大間原子力発電所審査資料	
資料番号	OM1-CA179-R00
提出年月日	2022年10月24日

大間原子力発電所
敷地の地質・地質構造
(コメント回答 その15)
(シームS-11の評価方針)

指摘事項を踏まえた検討方針(1/2)

南北断面(X1-X1')

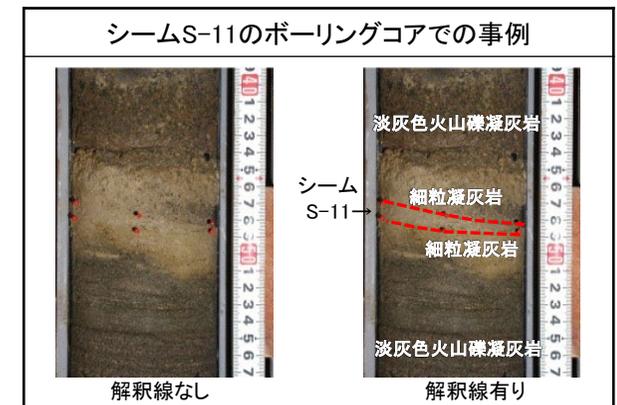
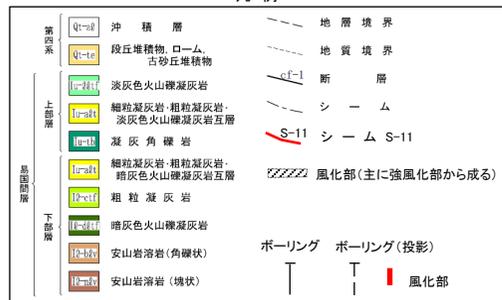
No.	項目	指摘時期	コメント内容	検討方針
S2-151	後期更新世に生じた変状	第1043回審査会合 2022年4月22日	シームS-11の評価対象領域について、シーム(粘土質の薄層)有りの部分のみとしているが、シーム(粘土質の薄層)無しの部分も含めてシームS-11全体を評価対象領域として考慮すること。 また、重要施設を通るシームの分布の地質断面図(南北方向X-X')等についても修正すること。	<ol style="list-style-type: none"> シームS-11の分布・性状 <ul style="list-style-type: none"> シームS-11の分布・性状, シームの形成過程等について, 地質調査結果に基づく検討結果を示す。
S2-152	後期更新世に生じた変状	第1043回審査会合 2022年4月22日	シームS-11を含む細粒凝灰岩(FT5-3)の層準についての区分①シームS-11有り(粘土質の薄層有り), ②シームS-11なし(細粒凝灰岩有り), ③シームS-11なし(細粒凝灰岩なし)について, 資料内での整合・不整合という観点で確認すること。	
S2-153	後期更新世に生じた変状	第1043回審査会合 2022年4月22日	変状は第三条の評価対象外ではないので、シームS-11全体として評価すること。 <ul style="list-style-type: none"> シームS-11について、将来活動する可能性のある断層等の評価対象として、深部と地表付近とを別々の条文への適合性を示すのではなく、全体として活動性の観点で評価し、基準の第三条への適合性についての説明をすること。 また、変状の成因について、膨張を根拠とする説明ができないので、テクトニックかノンテクトニックかに関わらず、第三条への適合性の観点で説明をすること。 	
S2-154	後期更新世に生じた変状	第1043回審査会合 2022年4月22日	シームS-11の深部と地表付近の識別について、cf-3断層による切断箇所を区分することを軸として考えること。また、pd系の分布検討に意味があるか疑問であることから、ps-1をメインとして考えること。	<ol style="list-style-type: none"> シームS-11の全体としての基準適合性評価方針 <ul style="list-style-type: none"> 観察事実から、シームS-11の後期更新世以降の活動性評価を行う。 cf-3断層に切断された位置を検討着手の起点(軸)として、シームS-11の後期更新世以降の変位の有無について検討する。 上記の検討・評価から、シームS-11全体としての基準適合性評価の考え方をまとめる。

- シームS-11は, 地層に平行で盆状に分布し, 地下深部に続かないことから, 震源断層ではない。
- シームS-11は, 層厚が薄く, 断続的に分布することから, 少なくともシーム全体が動くような断層ではない。
- シームS-11は, 重要施設基礎地盤側面に露頭する。
- シームS-11のうち地表付近には, 後期更新世に変位が生じた部分がある。

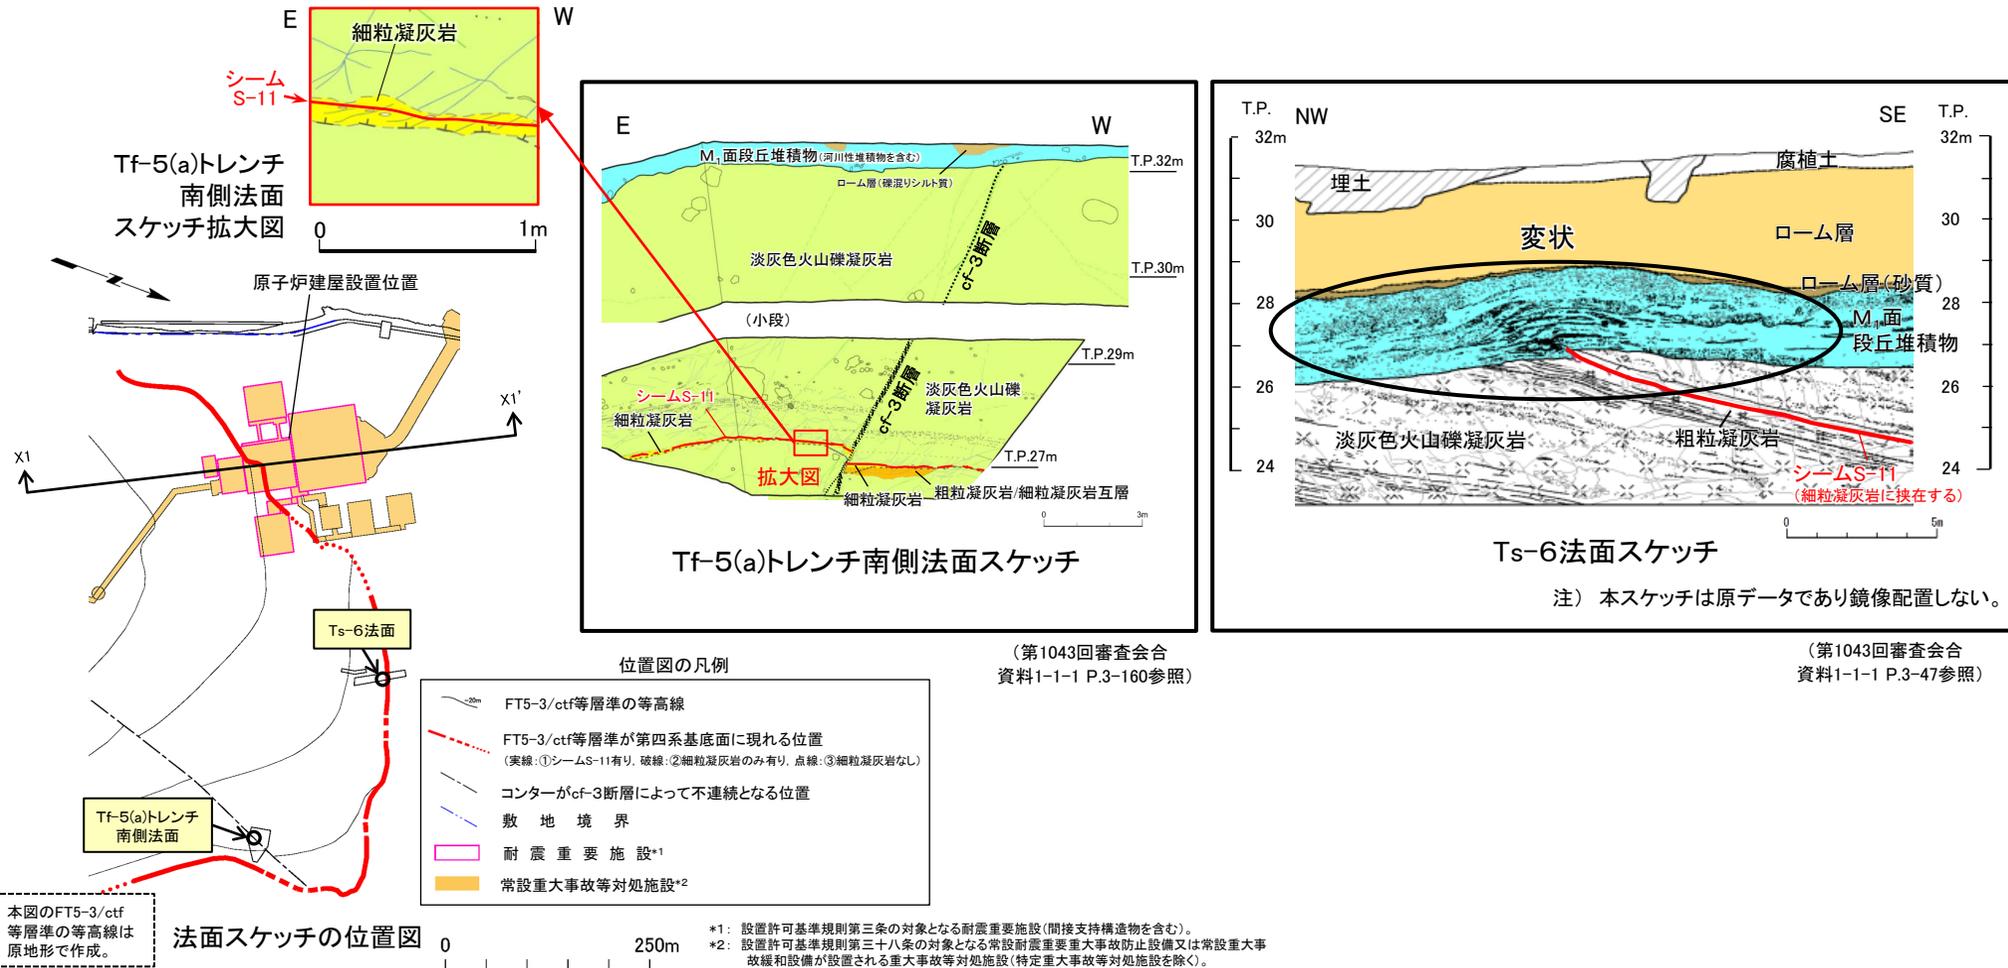
- 地質調査結果から、シームS-11が分布する地層は細粒凝灰岩FT5-3のみであり、それ以外の地層にシームS-11は分布しない。
- 細粒凝灰岩FT5-3には、粘土質の薄層であるシームS-11が有る箇所(①)と細粒凝灰岩のみが有る箇所(②)がある。②は、シームが分布しない岩盤から成る。
- 細粒凝灰岩FT5-3が消滅して分布しない箇所(③)には、細粒凝灰岩と同じ層序的位置に粒径の粗い粗粒凝灰岩等が分布する。この③は、細粒凝灰岩がなくシームS-11が分布しない堅固な岩盤から成る。
- 中～後期中新世において、上記の細粒凝灰岩FT5-3、粗粒凝灰岩等が堆積し、細粒凝灰岩FT5-3中にシームS-11が形成された(P.8参照)。さらに後発事象により、シームS-11の地表付近に変状(④)が形成された。
- 敷地の地質・地質構造を把握するためには、地層の連続性を側方に追跡して確認する必要がある。上記①②の細粒凝灰岩FT5-3を側方に追跡すると、細粒凝灰岩が消滅する箇所では、同じ層序的位置に③の粗粒凝灰岩等が分布し、全体として側方に追跡可能であることから、これら①～③の地層を同じ層準とし、総称として「細粒凝灰岩FT5-3/粗粒凝灰岩等の層準」(以下「FT5-3/ctf等層準」という。)とする。
- 「FT5-3/ctf等層準」は、①シームS-11有り(粘土質の薄層有り)、②シームS-11なし(細粒凝灰岩のみ有り)、③シームS-11なし(細粒凝灰岩なし)から成る。

重要施設設置位置付近の地質・地質構造の概要を示す地質断面図では①～③を一連のものとして、「FT5-3/ctf等層準」として示す。一方、基礎地盤安定解析等の①を対象とした詳細検討が必要な場合は、①～③を分けて示す。

3.3 重要施設基礎地盤側面に露頭するシームS-11による変位の評価

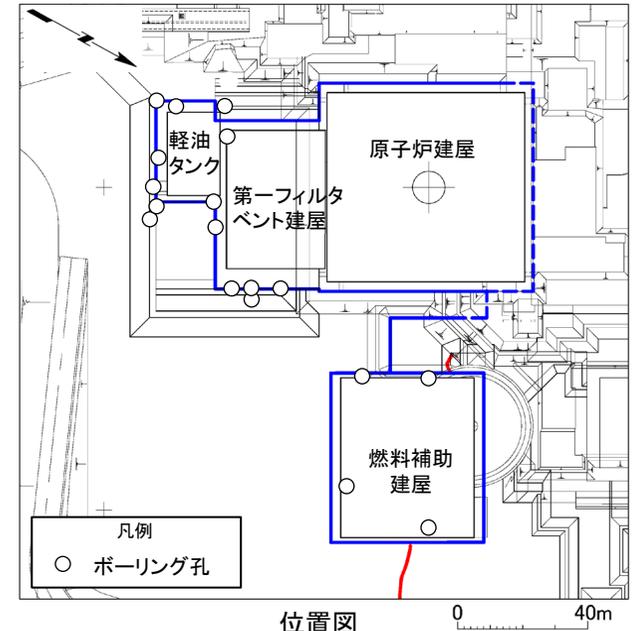
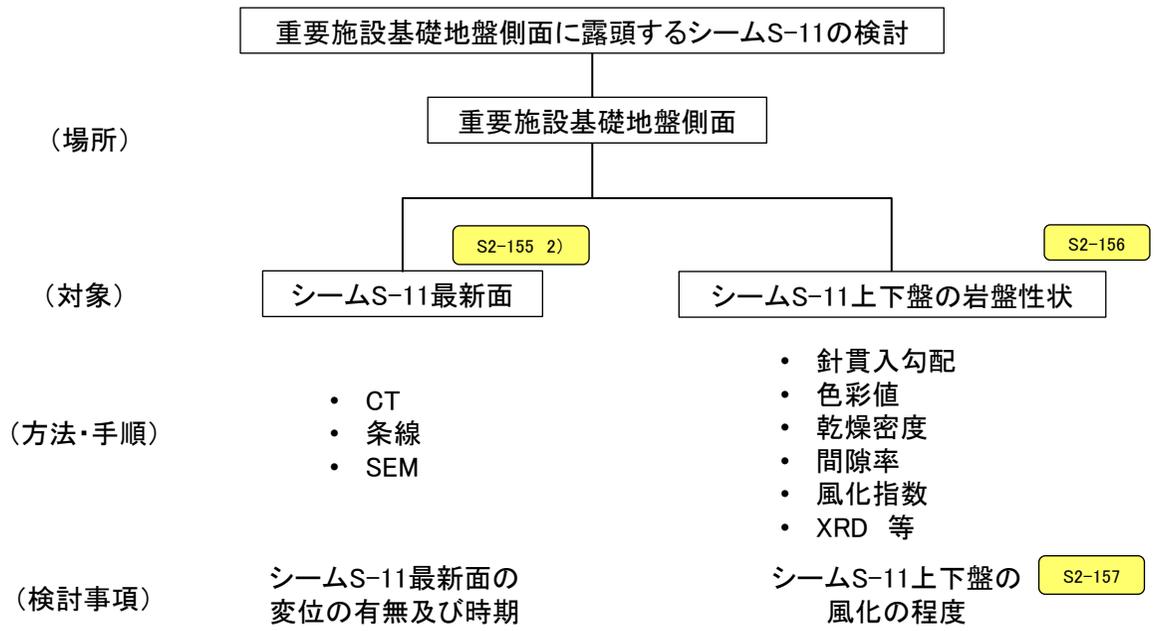
コメントNo.S2-155 2), 156

- 基礎地盤側面のシームS-11について, 最新面の性状(CT・条線・SEM)により後期更新世以降の変位の有無を検討する。
- 基礎地盤側面のシームS-11付近の岩盤性状について, 風化の程度を示し, 後期更新世以降に変位が生じた範囲の岩盤に該当するか否かを評価する。
- 以上より, シームS-11は重要施設基礎地盤側面に露頭するものの, 後期更新世以降に変位は生じていないと判断され, 堅固な岩盤であると評価されることを示す。

図2 重要施設基礎地盤側面での工学的対処の考え方

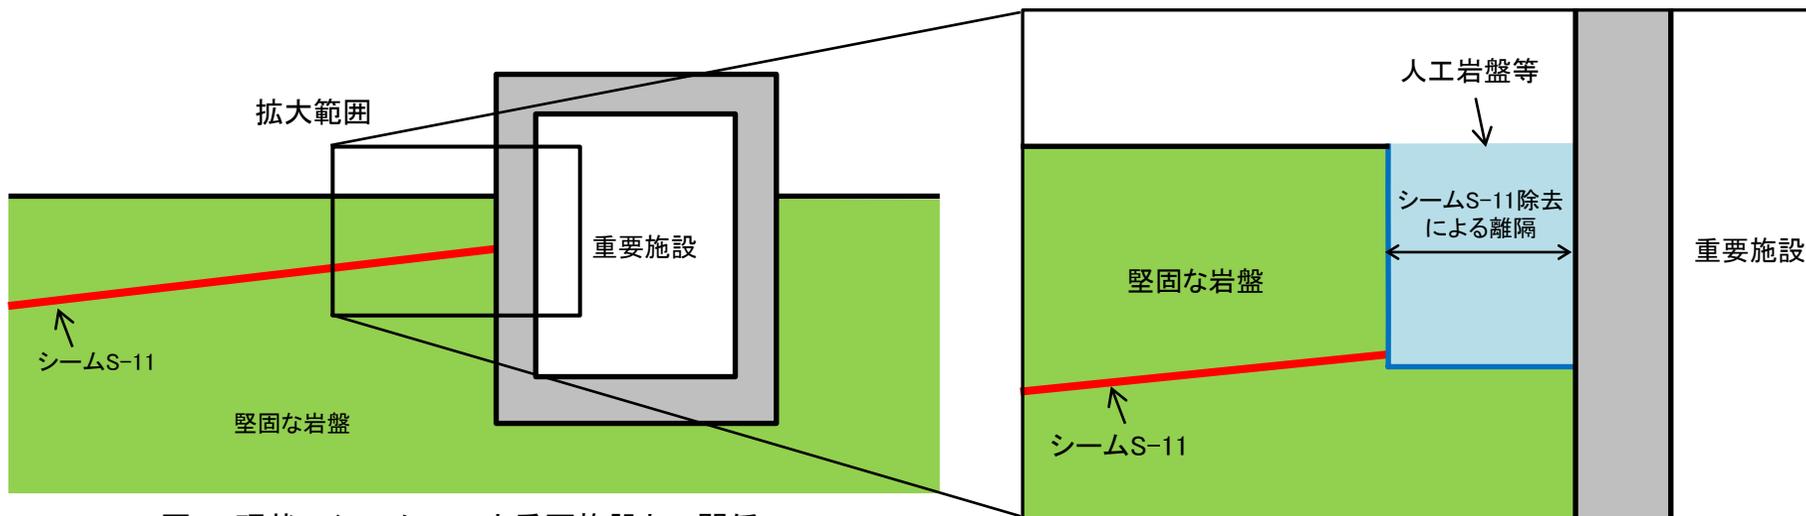
- シームS-11について、重要施設と一定の離隔を確保することで「露頭しない」ための工学的対処を講じることとする。
ここで、工学的対処については、以下のデータを参照した上で検討し、重要施設基礎地盤側面のシームS-11を除去することによりシームS-11が基礎地盤に露頭せず重要施設に変位を及ぼさないものとする。
 - ✓ 後期更新世に変位が生じた部分の岩盤上面からの深さ
 - ✓ 後期更新世に生じた変位の最大水平変位量
- 上記、工学的対処により設けた離隔には、人工岩盤等を設置する。
重要施設に接する人工岩盤等にはシームS-11は存在せず、人工岩盤等に接するシームS-11は後期更新世以降の変位は生じていない。
- したがって、重要施設基礎地盤側面にはシームS-11は露頭せず、第三条に適合すると判断する。

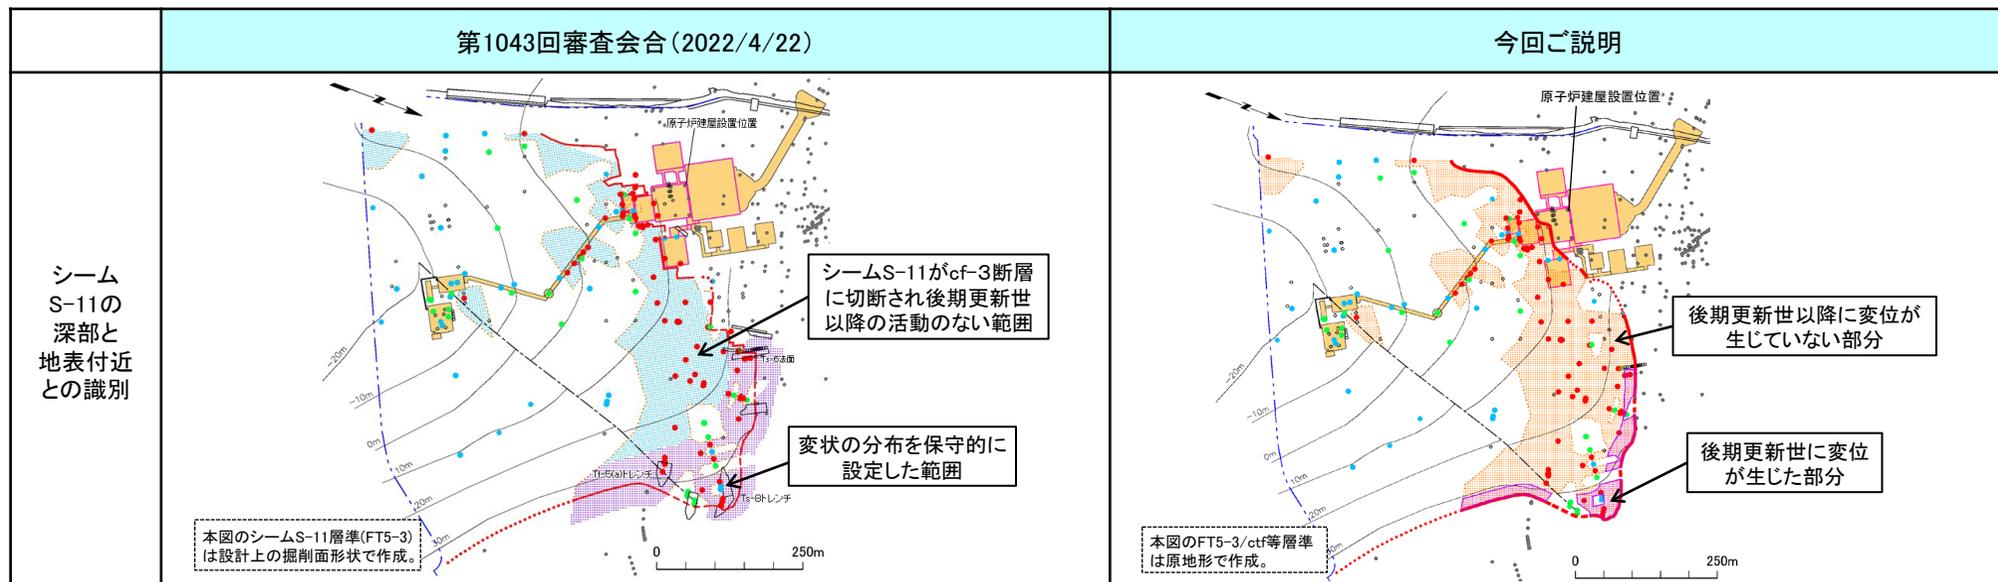
- 第1043回審査会合(2022.4.22)においては、深部と地表付近とを区分する前提であったため、シームS-11が弱風化部で後期更新世以降の活動がないcf-3断層に切断され、それより深部の新鮮部では少なくとも活動はないと判断し、「シームS-11がcf-3断層に切断され後期更新世以降の活動のない範囲」を深部のシームS-11として、風化部よりも深部の新鮮部を水色ハッチで図示していた。
- 一方、シームS-11の地表付近の強風化部の一部で変状が認められることから、「変状の分布を保守的に設定した範囲」として、風化部に接する範囲の下端までを保守的に設定した範囲を紫色ハッチで図示していた。

- 今回、シームS-11を一連・全体として評価することとし、上記の風化を前提とした区分の必要がなくなったため、改めてcf-3断層に切断された位置を検討着手の起点(軸)とし、シームS-11最新面の性状に基づき、後期更新世以降の変位の有無を検討する。その結果から、後期更新世以降に変位が生じていない部分を深部のシームS-11としてオレンジ色ハッチで図示する。
- 一方、後期更新世に変位が生じた部分を地表付近のシームS-11としてピンク色ハッチで図示する。
